## **Additif 66 : Règlement ONU n° 67**

### **Révision 4 – Amendement 1**

Complément 15 à la série 01 d'amendements – Date d'entrée en vigueur : 16 octobre 2018

### **Prescriptions uniformes relatives à l'homologation :**

« Annexe 2A

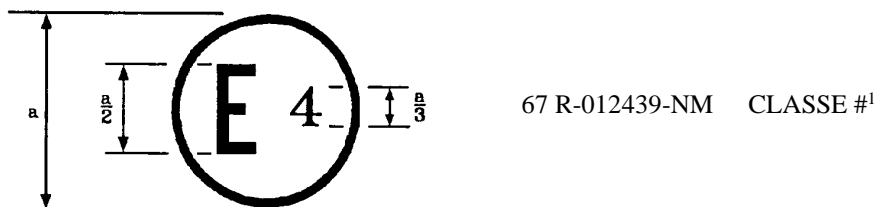
Annexe 2A, lire :

**Exemple de marque d'homologation de l'équipement GPL**

<sup>2</sup> Marque de modification technique à n'apposer que sur le bloc multivannes ou, en cas d'homologations distinctes, sur la soupape de surpression (soupape de décharge) et le dispositif de surpression.

La marque d'homologation ci-dessus, apposée sur un équipement GPL, indique que cet équipement a été homologué aux Pays-Bas (E4) en application du Règlement ONU n° 67, sous le numéro d'homologation 012439. Les deux premiers chiffres de ce numéro indiquent que l'homologation a été délivrée conformément aux dispositions du Règlement ONU n° 67 tel que modifié par la série 01 d'amendements. La marque de modification technique (la lettre "A" dans cet exemple) précédée d'un astérisque n'est obligatoire que pour indiquer l'homologation des accessoires des réservoirs (bloc multivannes ou, en cas d'homologations distinctes, soupape de surpression (soupape de décharge) et dispositif de surpression). ».
